INFORME

Asunto: Informe sobre la propuesta de Vía Verde de Bidasoa

Dirigido a: Servicio de Calidad Ambiental

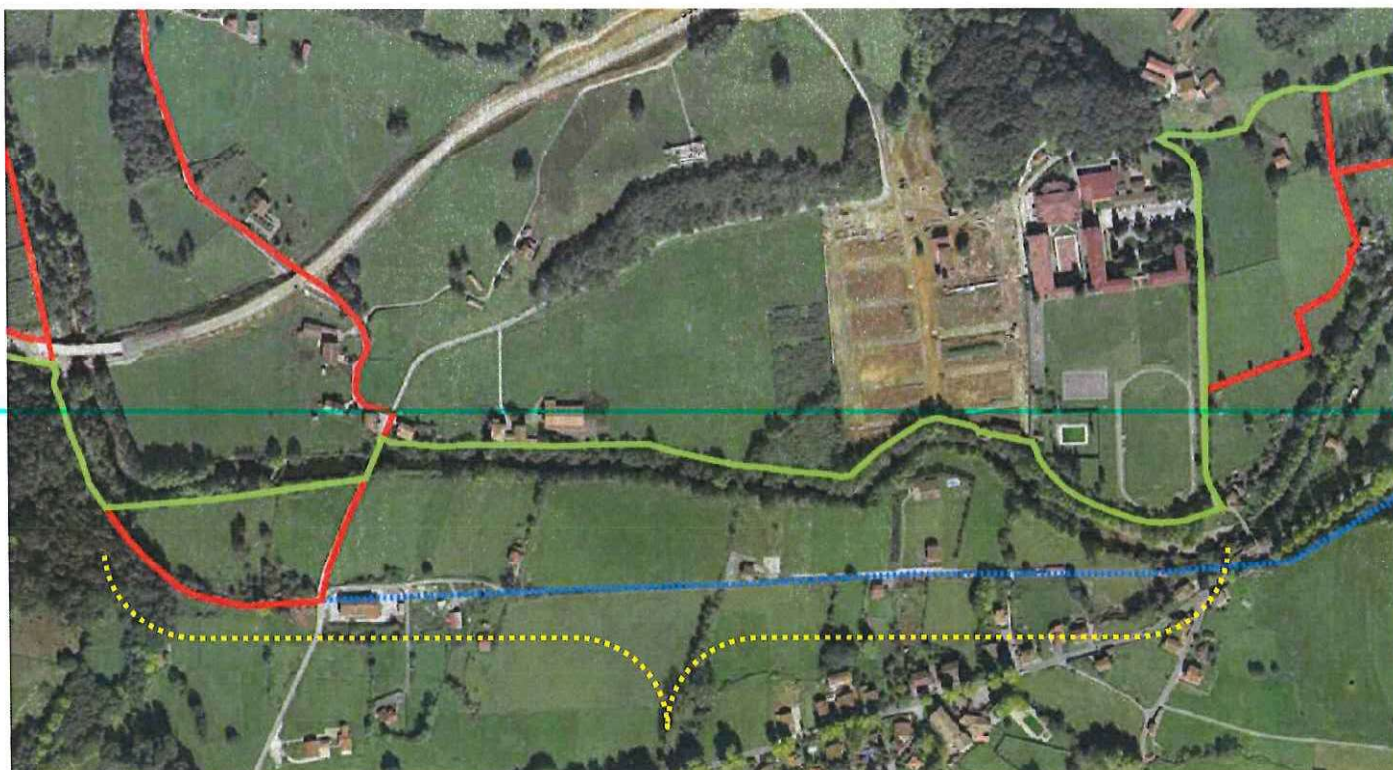
La zona que se observa en la figura, que transcurre en las proximidades de Irurita hasta Lecaroz plantea un trazado marginal al río, como se puede ver en la imagen:

Todo este tramo transcurre por el lugar comunitario ZEC del Río Baztán y desembocadura del Arroyo de Artesigas, y está compuesto por un Hábitat Comunitario 91EO* de Bosques aluviales de *Alnus glutinosa* y *Fraxinus excelsior*, siendo por tanto un hábitat prioritario a nivel europeo. En esta zona esta aliseda se encuentra apenas reducida a una zona marginal, siendo por tanto un hábitat que necesita un fomento y restauración para garantizar una correcta recuperación y desarrollo en toda la zona.

En este sentido la realización de una vía colapsaría la posibilidad de restauración de dicho hábitat en toda una de sus márgenes y como consecuencia condicionaría fuertemente esta recuperación por lo que desde este punto de vista se considera inconveniente dicho trazado.
